Дефектная ведомость кровельного ковра из полимерных рулонных материалов

Склад по адресу: г. Москва, ул.8 Марта, д.14 стр.1

№ 13838-08.20 от 25 августа 2020 г.

4 Механическое повреждение водоизоляционного ковра

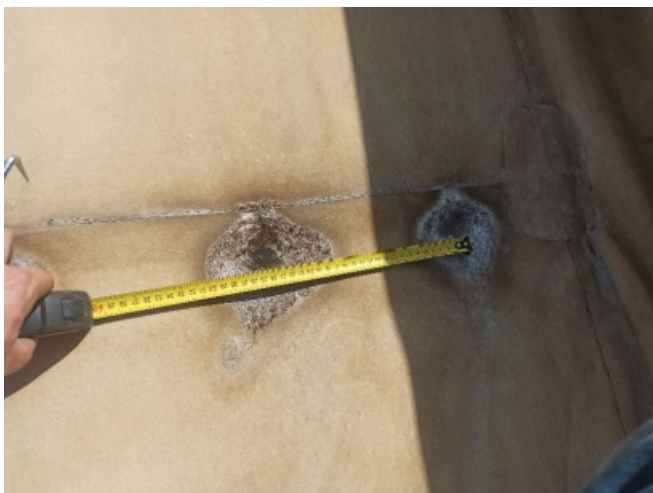
- ✓ Основной гидроизоляционный ковер без механических повреждений

7 Растрескивание гидроизоляционного ковра.

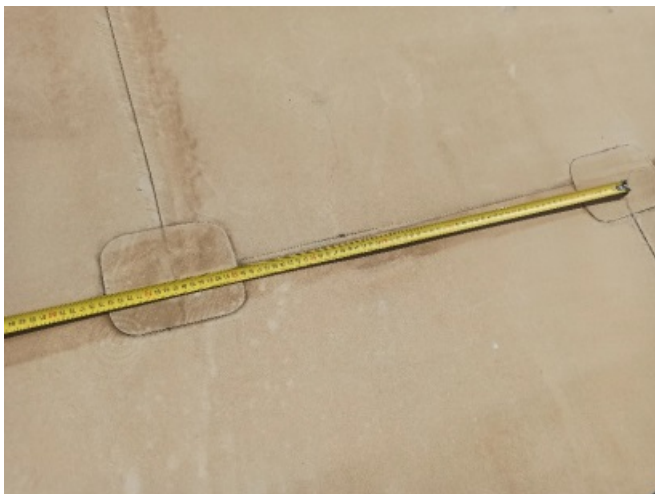
- ✓ Данный дефект не обнаружен.

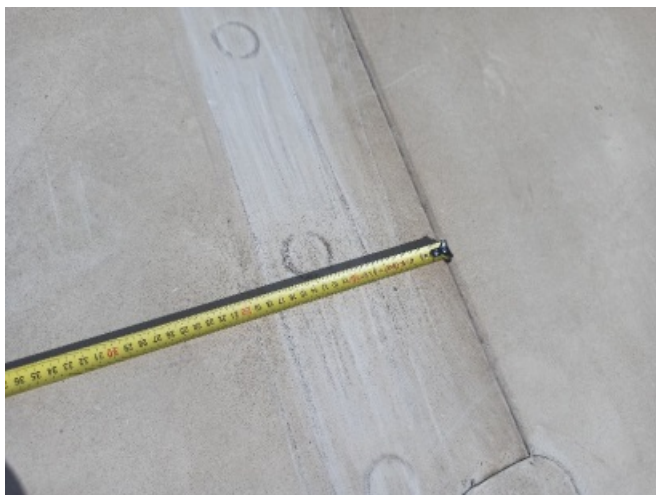
- ✓ Фактическое размер нахлестов составляет 130 - 180 мм.

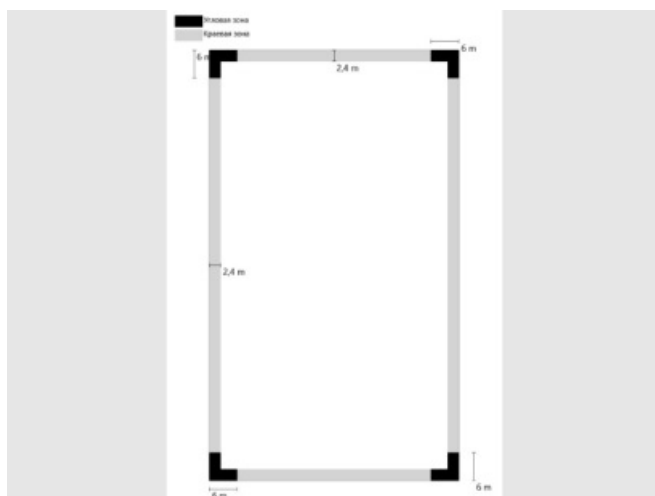
- ✗ Ветровой расчет не выполнялся. Усиление ветровых зон не выполнено.
- ✗ Присутствует большой объем гидроизоляции оторван от основания.

- ❗ Необходимо выполнить монтаж дополнительного крепежа в соответствии с ветровым расчетом и установить бандажные полосы.

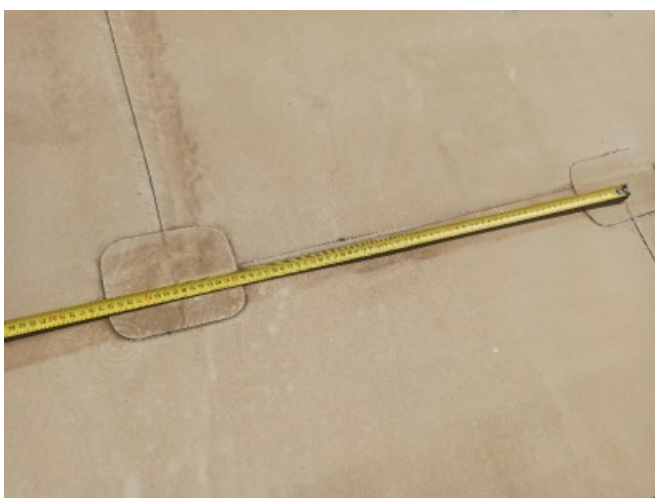
- ✗ На кровле присутствуют участки, где утеплитель продавливается при ходьбе.

- ❗ Необходимо заменить теплоизоляцию потерявшую свои прочностные характеристики.
